改善箇所説明図

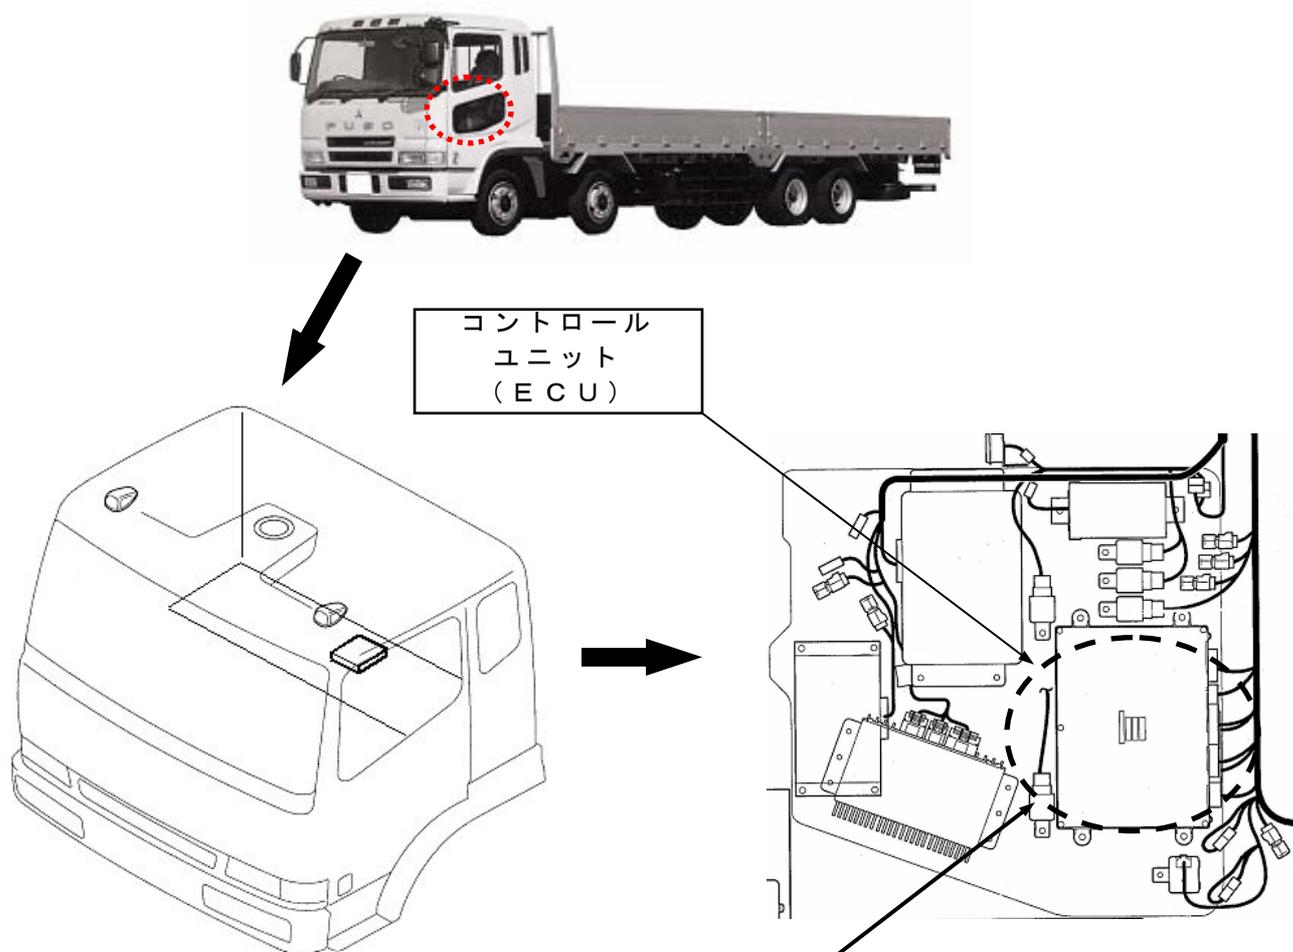
基準不適合発生箇所

機械式自動変速機の変速を制御している電子制御機器（ECU）の制御プログラムが不適切なため、ドライブレンジで走行後、そのままの状態ではクラッチペダルを踏まずに停止した場合、クラッチが自動で切れた状態となっているため、ブレーキを操作していないと下り坂等により極低速で車両が動き出すことがあり、その状態をECUが通常走行になったと誤認識し、クラッチが自動的に接続され、車両が発進するおそれがある。

改善措置の内容

全車両、当該ECUを対策品と交換する。
